Фактическое исполнение по контракту

Фактическое выполнение по контракту

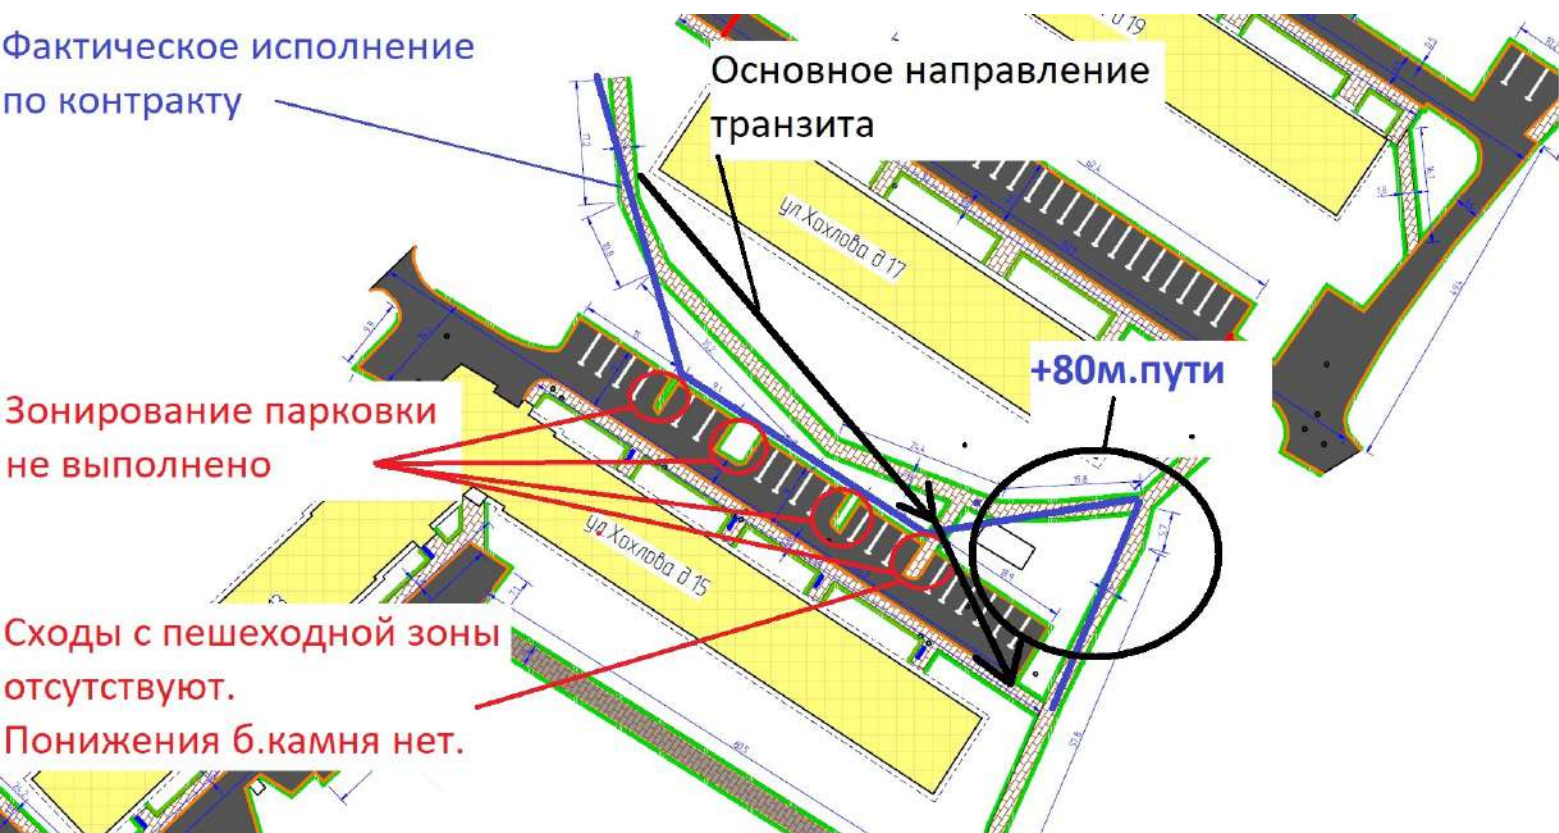
Основное направление транзита

Зонирование парковки не выполнено

+80м.пути

Сходы с пешеходной зоны отсутствуют.

Понижения б.камня нет.

Предлагаемые зоны организации понижения б. камня

Предлагаемая зона размещения доп. дорожки для сокращения протяжённости транзита (-80м. пути)

Протяжённость доп. дорожки ~20 м.

Вариант гранитного армированного столбика
